## **Wettbewerbe**

# Nouveau théâtre en ville de Neuchâtel NE

## Conclusions et recommandations du jury

**1<sup>er</sup> prix:** Marie-Claude Bétrix, Eraldo Consolascio, Zurich; collaborateurs: R. Schulthess, E. Maier, J. Guye, H. Gehrig  
 Extrait du rapport du jury

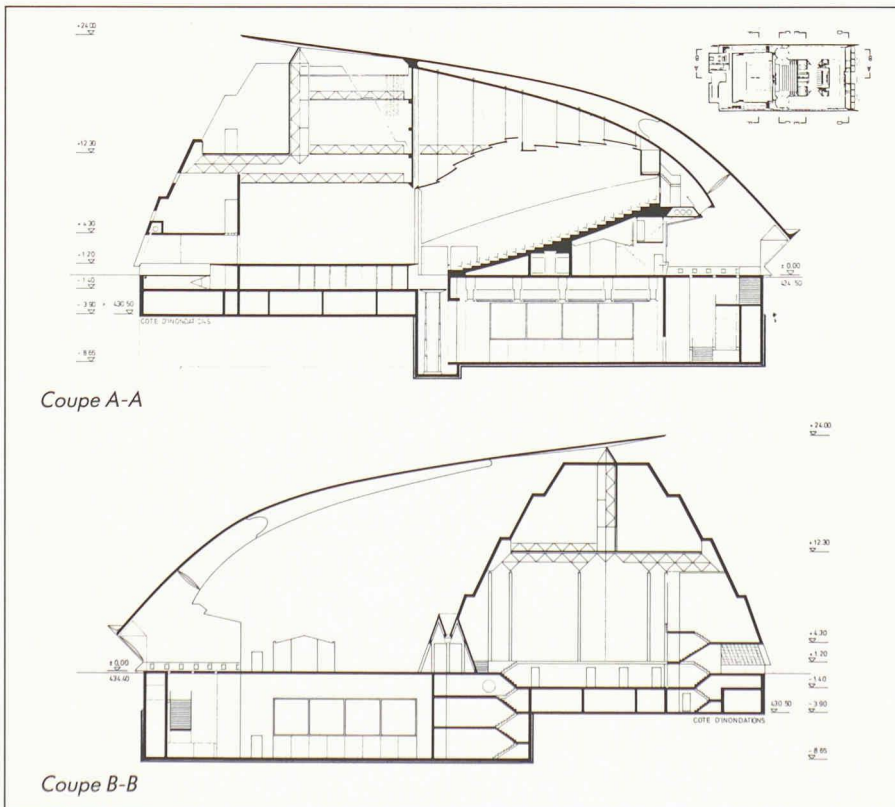
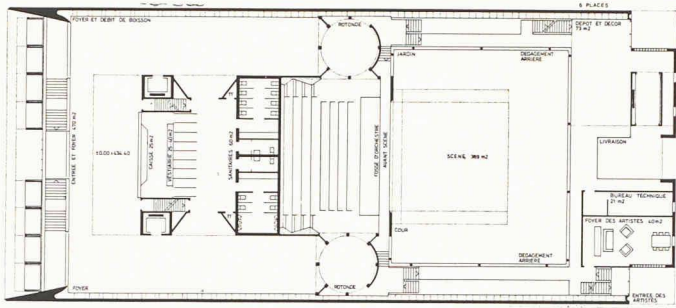
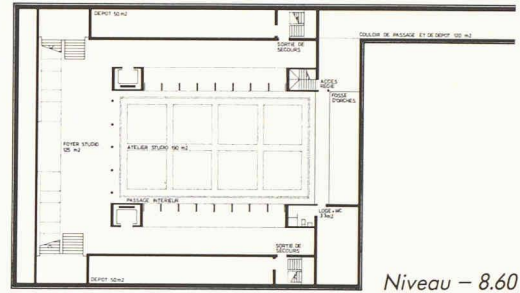
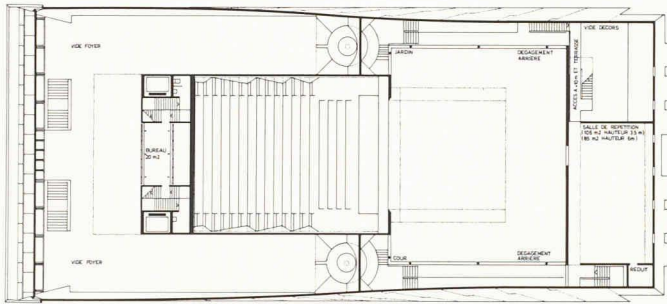
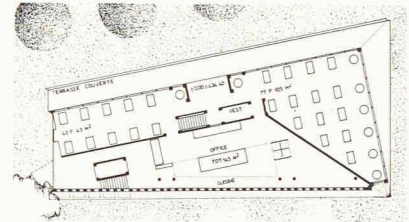
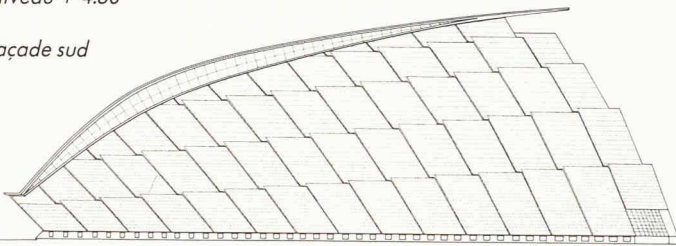
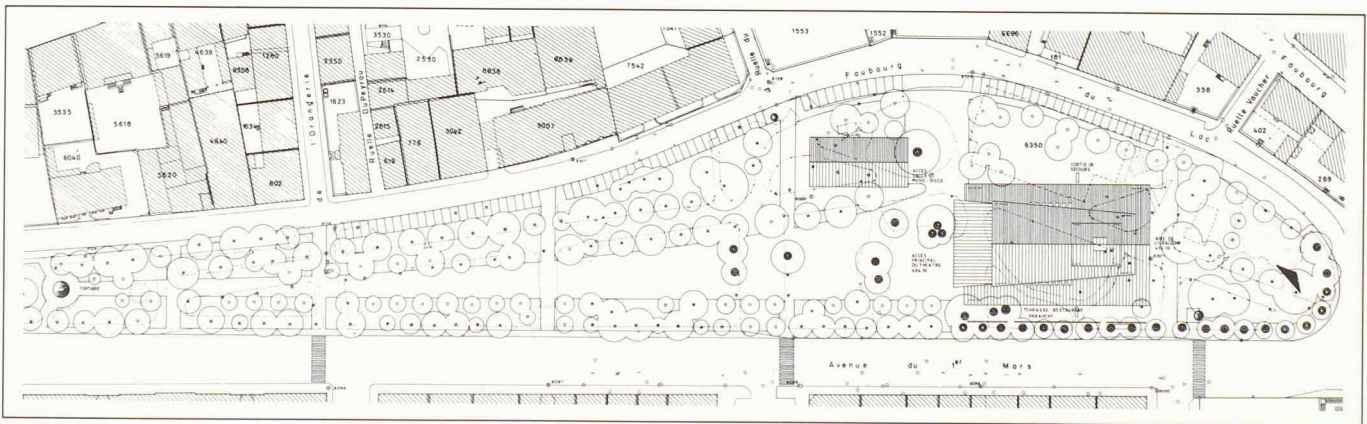
Ce projet très fort fascine, séduit et inquiète. Il fascine par la poésie qui naît du traitement des matériaux. Il séduit par sa clarté, sa cohérence et son homogénéité. S'il inquiète au premier abord par sa forme et sa façon de se poser dans le parc, l'analyse approfondie démontre qu'il est le fruit d'une pensée architecturale aboutie. Les aménagements extérieurs sont bien étudiés; le maintien de la promenade et de la rue de l'Orangerie sont heureux. La situation de la construction par rapport à l'axe de la rue Pourtalès est précise. Le restaurant est séparé du bâtiment du théâtre, en dérogation par rapport aux conditions du programme. Ce choix se situe néanmoins dans la logique du parti pris.

La spatialité intérieure fortement dramatisée répond de façon très cohérente au caractère magique du projet. Le public pénètre dans un vaste foyer, dans lequel tombe une lumière zénithale qui descend le long des parois. L'espace réservé au spectacle lui-même est fortement marqué par ce qu'on pourrait appeler «la boîte dans la boîte», symbole visible et tangible de la présence du théâtre. L'accès à la salle à partir de deux rotondes est conforme à l'esprit du projet. La hauteur du vide de scène est suffisante. La fosse d'orchestre est insuffisante dans sa partie ouverte. L'accès des décors est excellent pour la scène et pour le studio.

Le projet est caractérisé par une forme de salle qui, dans sa vue en plan, ne pose pas de problème, si ce n'est que la forme des parois latérales n'est pas tout à fait optimale en ce qui concerne la diffusion des sons. La coupe longitudinale proposée pour le plafond laisse aussi à désirer puisqu'elle ne favorise que d'une manière insuffisante une bonne distribution de l'énergie sonore sur le plan d'écoute. La disposition des locaux n'est pas tout à fait idéale, vue sous l'aspect des nuisances sonores relatives. En ce qui concerne l'acoustique, ce projet est valable dans son ensemble.

**2<sup>e</sup> prix:** Daniele Marques, Bruno Zurkirchen, Lucerne; collaborateurs: M. Mach, M. Ragonesi

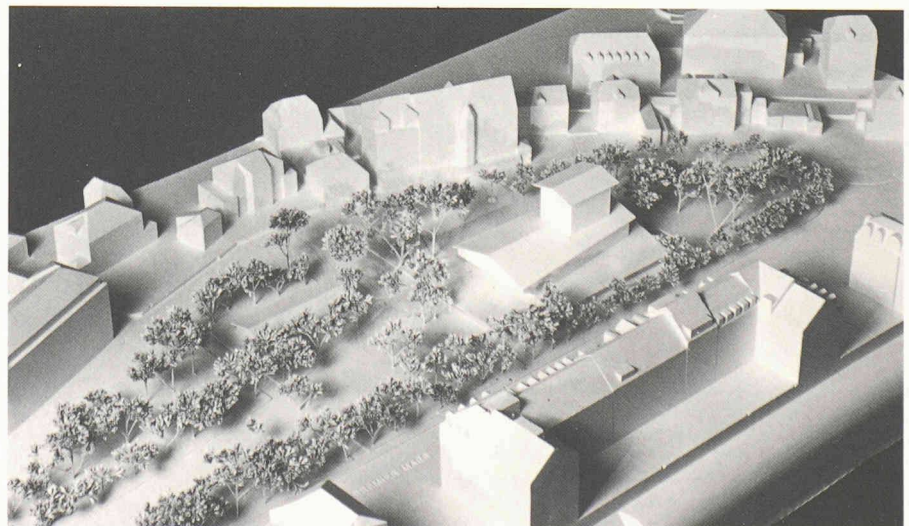
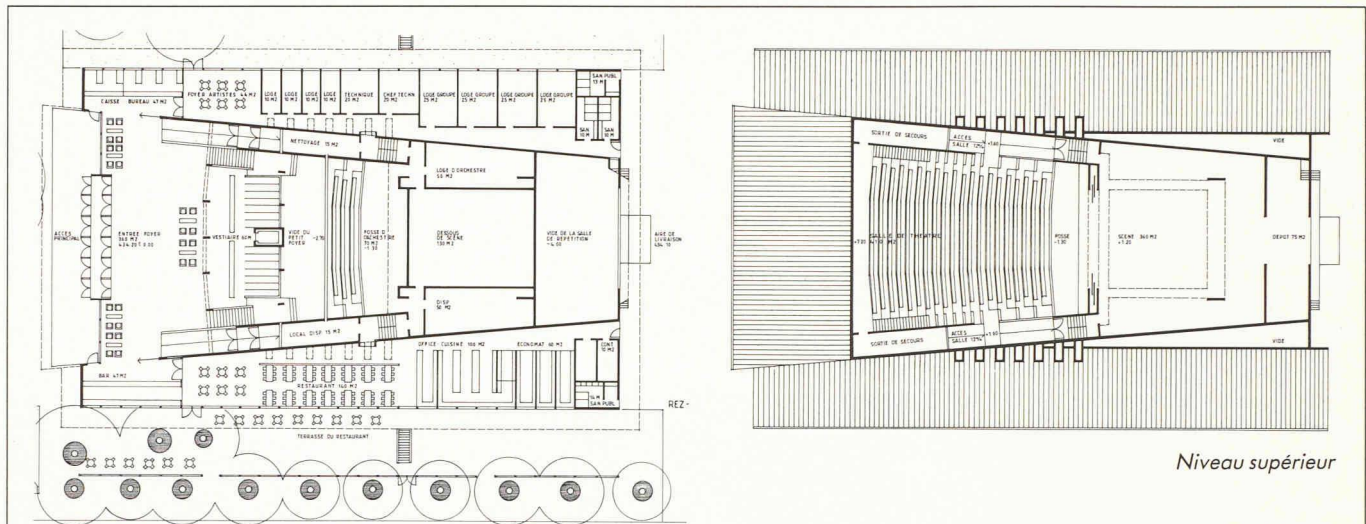
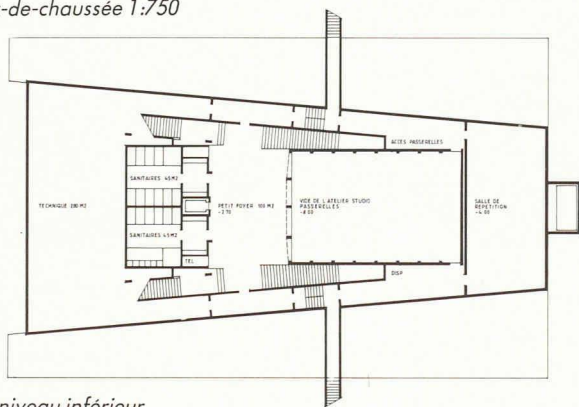
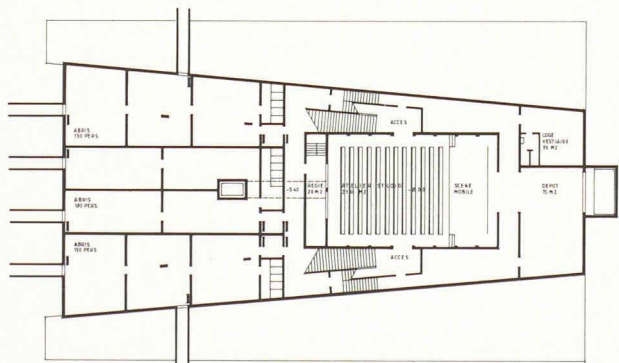
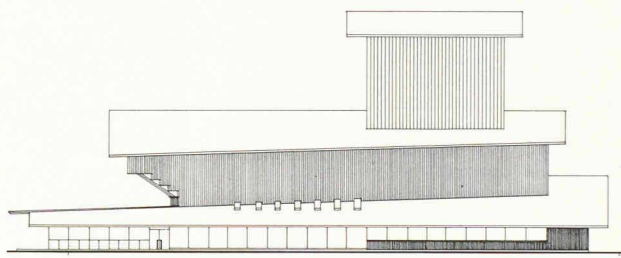
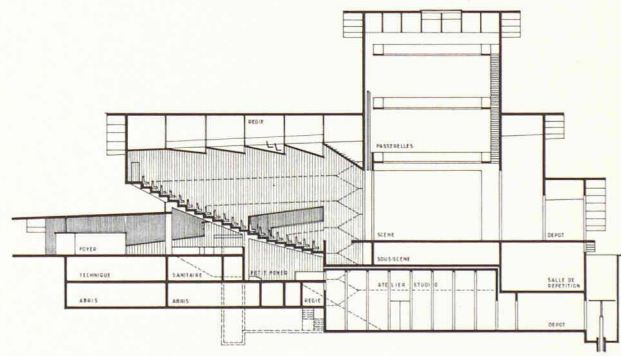
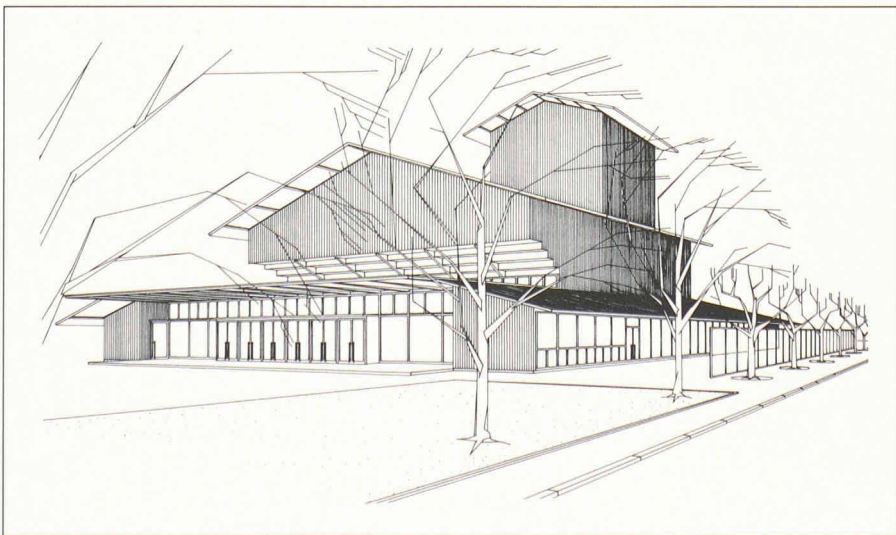
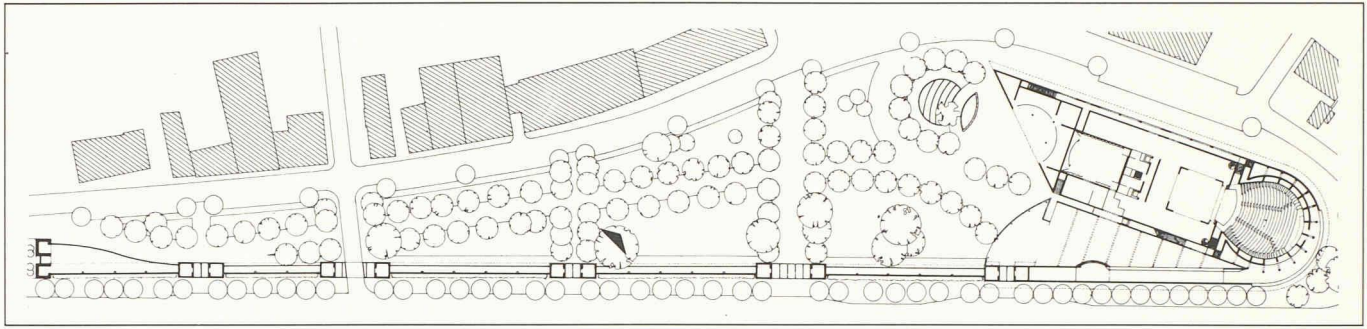
Modestement, avec une belle simplicité, les auteurs prennent une position cohérente et ferme: le bâtiment respecte le parc, il est discret, élégant, mais il ne s'affirme pas en force. Le jury a été sensible à la grande finesse de ce projet, qui découle d'une analyse fouillée du lieu. Sa position précise parallèle à l'avenue du 1er Mars maintient le caractère du parc sans tentative de l'urbaniser. Il renforce la promenade existante depuis le monument de la République et comble le vide de la Rotonde par une implantation d'arbres reconstituant ainsi la continuité du parc au nord. Avec une très grande économie de moyens, l'auteur propose une volumétrie parfaitement cohérente avec son contenu: trois volumes, trois fonctions.

La spatialité intérieure est en parfaite harmonie avec l'architecture extérieure. Le hall d'entrée bien éclairé et suffisamment dimensionné ouvre fort heureusement sur toutes les fonctions principales du théâtre dans un certain ordre hiérarchique. Le rapport scène-salle est bon et la visibilité correcte pour toutes les places. On regrette l'insuffisance des dégagements latéraux de la scène et le fait qu'il n'y a ni loge ni foyer des artistes au niveau du plateau.

La salle proposée, trapézoïdale dans sa vue en plan, est tout à fait traditionnelle et ne pose en soi pas de problème particulier du point de vue acoustique. De ce même point de vue, la ligne choisie pour le plafond suspendu n'est pas optimale. Avec la disposition des locaux adoptée, aussi bien la salle que l'atelier-studio sont bien protégés des immissions sonores provenant de l'extérieur. Dans son ensemble, ce projet présente des qualités acoustiques évidentes.

**3<sup>e</sup> prix:** Vincent Mangeat, Nyon; collaborateurs: O. Pina, G. Mann, P. Bouvier, T. Bruttin, L. Felder, R. Gasparro, L. Savioz, P. Wahlen

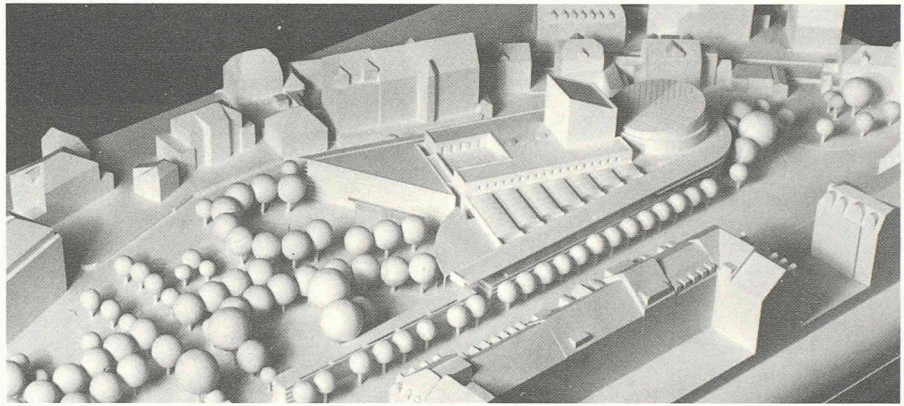
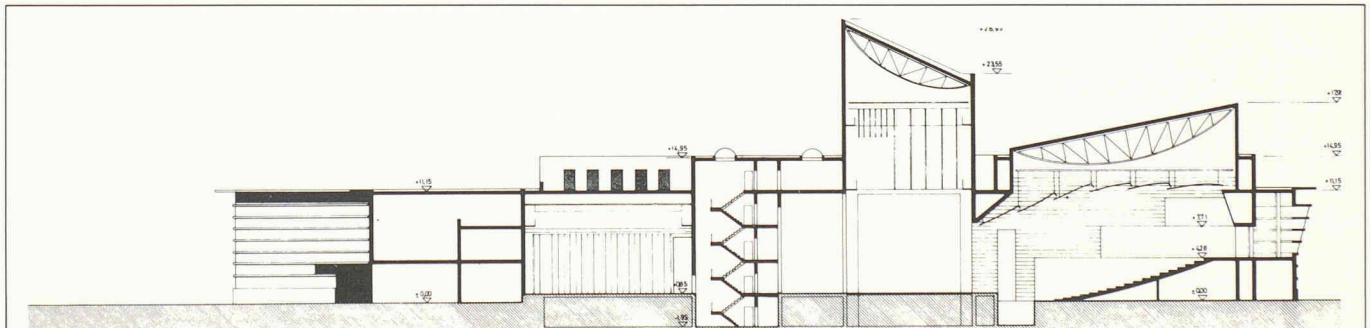
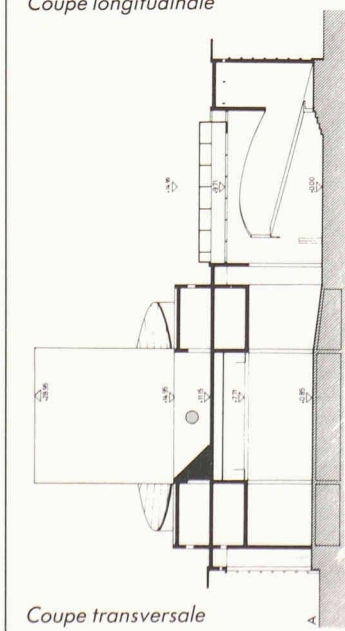
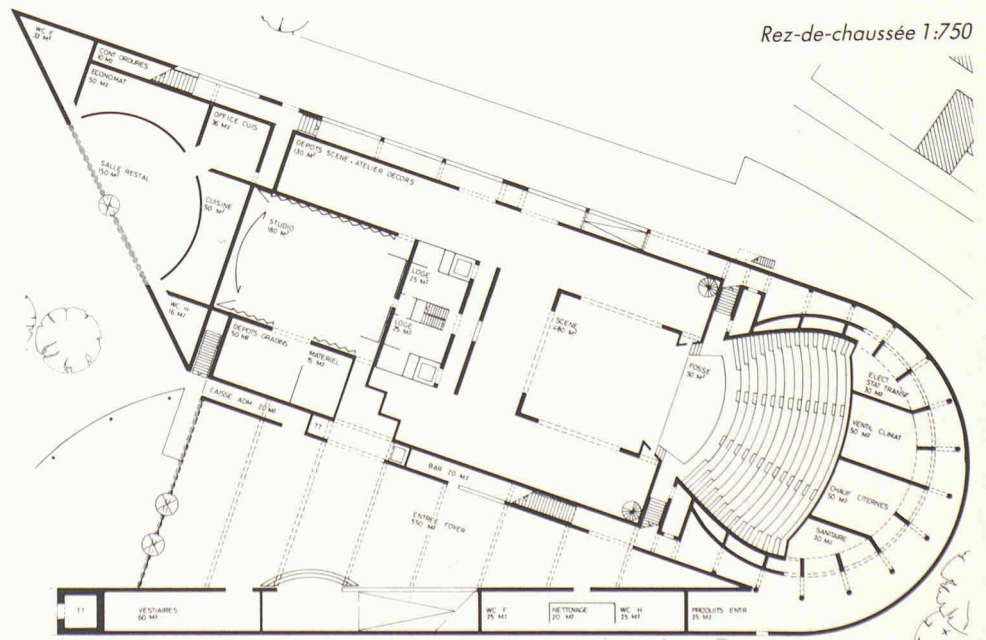
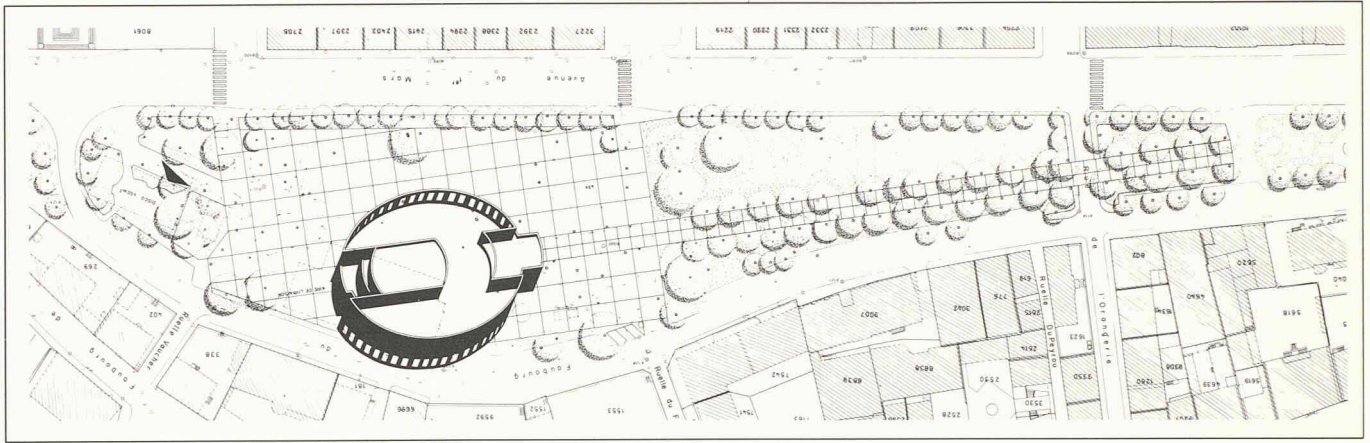
Ce projet procède à une réflexion très intéressante sur la ville. Il propose un concept unitaire et global d'un parc en forme de théâtre. Il fait partie intégrante du tissu de la ville et forme un «cadre» au parc; il reconnaît, par son implantation, le vis-à-vis des bâtiments au nord et au sud. Les circulations sont bien étudiées. La volonté d'exprimer en volume les principales fonctions du théâtre est appréciable. Elle nuit toutefois à la sobriété de l'ensemble et trompe sur l'échelle véritable du théâtre. Le traitement des façades est très subtil et cohérent. L'entrée se fait par un lieu couvert, conduisant à un grand foyer en forme de triangle, lumineux, donnant largement sur un parcours montant, avec vue sur l'espace foyer. L'esprit du projet se poursuit jusque dans l'architecture générale de la grande salle. S'agissant de technique théâtrale, on relève des points particulièrement positifs qui sont: la dimension des dégagements, l'emplacement de la régie, l'accès des décors, la situation et le volume du stu-

dio. **Eléments négatifs:** une cage de scène trop étroite; l'inclinaison des gradins est insuffisante et le rapport scène-salle n'est pas bon.

Le projet présente une salle de forme circulaire, délimitée par une enveloppe cylindrique nullement structurée, qui peut être à l'origine de focalisations

sonores gênantes. Pour ce qui est du plafond suspendu, celui-ci ne présente pas une ligne tout à fait optimale. Un point très positif est l'absence totale d'interférence sonore gênante entre la salle et l'atelier-studio. Par contre, l'emplacement proposé pour la discothèque n'est pas envisageable. Dans son ensemble, ce projet n'est pas satisfaisant du point de vue acoustique.

**4<sup>e</sup> prix : Bernard Vouga, Lausanne.**

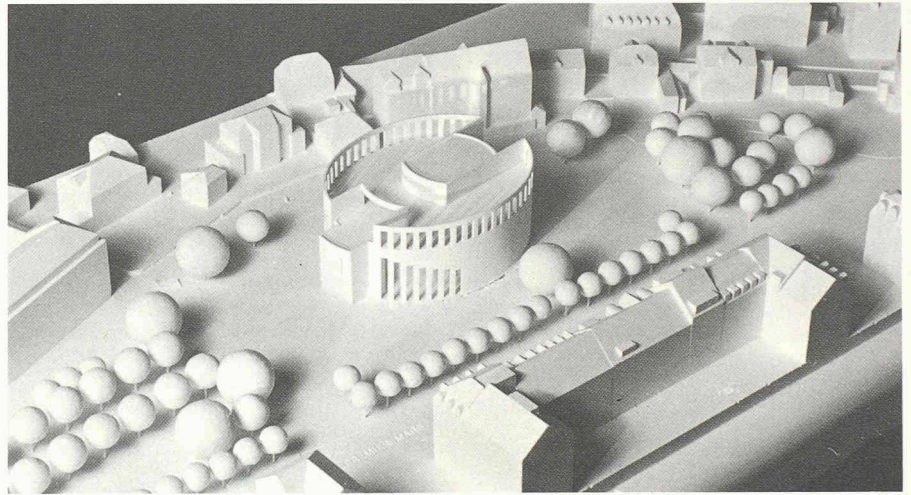
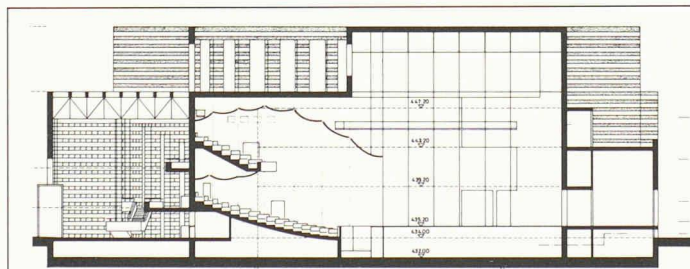
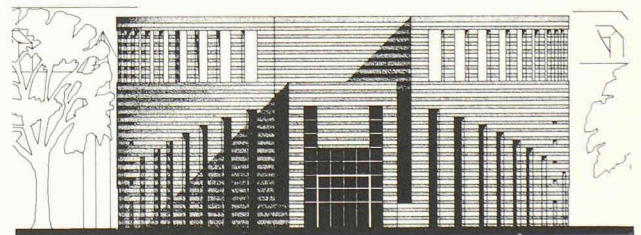
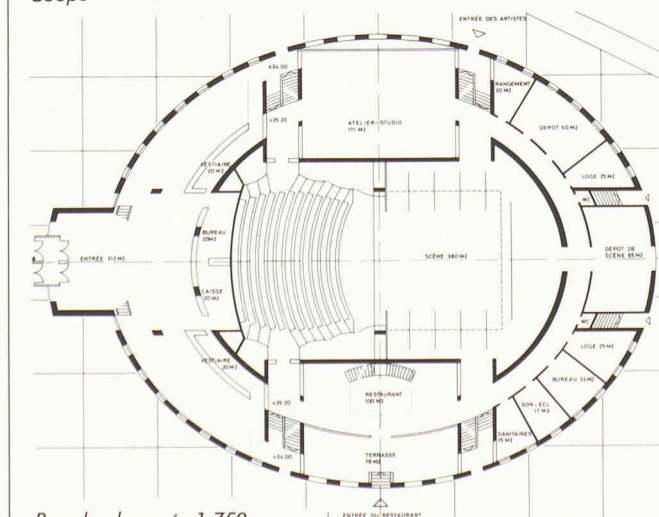
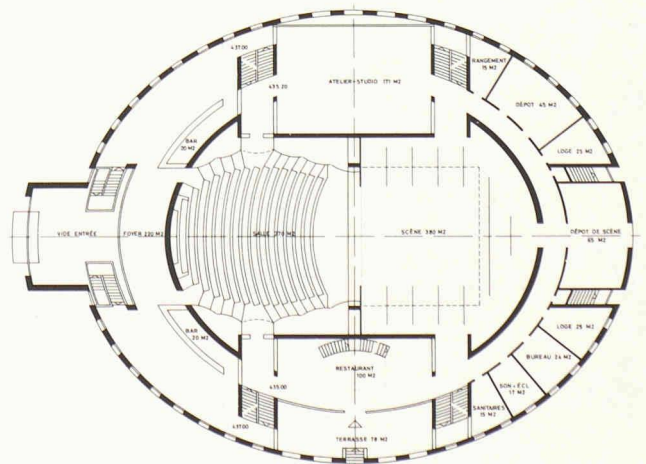
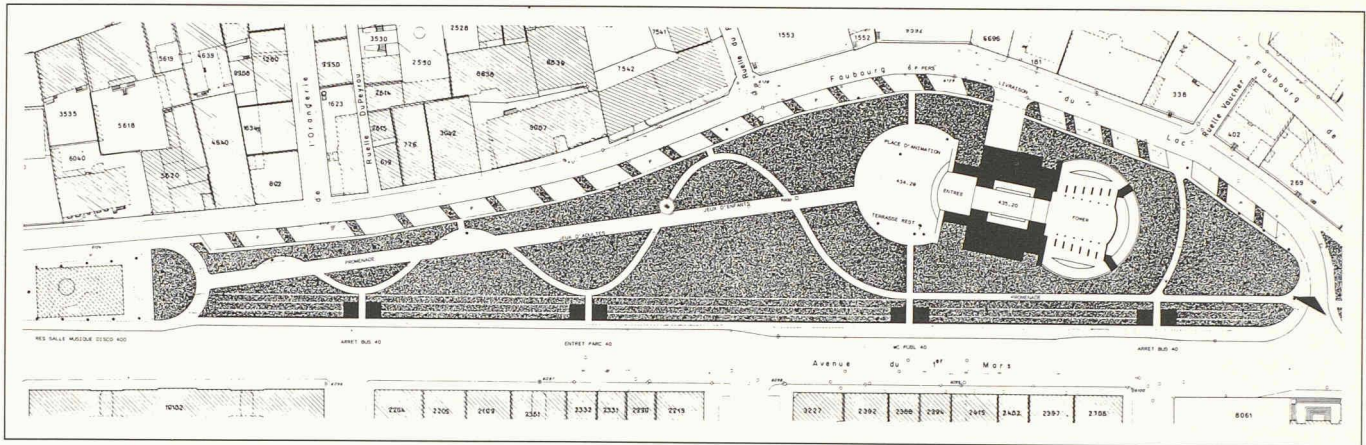
Le concurrent propose une intervention très compacte. Il partage le parc en trois parties: maintenu tel qu'il est en ouest, minéralisé au centre et non modifié à l'est. Le jardin en devient difficilement utilisable. La position du bâtiment est déterminée par l'axe de la promenade actuelle et le lieu de la plus grande largeur du parc. Cette implantation n'est pas suffisamment précise, malgré l'attache sur l'axe. La proposition de la grande surface minérale n'a pas son juste rapport avec l'objet, ni avec le bâti environnant. La volumétrie est claire et de qualité. Cependant, le rapport du contenant et du contenu est sacrifié à l'architecture. Le couronnement de l'édifice apparaît comme un élément d'occultation de la cage de scène; bien qu'il soit très fort au niveau des façades et de la volumétrie, il est regrettable qu'il ne contienne pas un espace accessible et privilégié. Malgré la contrainte que s'est imposée l'auteur en inscrivant son projet dans des ellipses concentriques, la distribution spatiale semble résolue.

Le foyer, organisé sur trois niveaux, peut paraître intéressant à cause de ses terrasses superposées. Les dimensions de la scène sont correctes. La régie est

mal située. Les accès des décors sont excellents. Le rapport scène/salle est très bon.

La salle proposée se distingue par une forme en plan et en coupe longitudinale quasi idéale du point

de vue acoustique. La même constatation ne peut toutefois pas être faite en ce qui concerne le choix de l'emplacement de l'atelier-studio et celui du restaurant par rapport à la salle. Acoustiquement parlant, ce projet n'est pas vraiment satisfaisant.
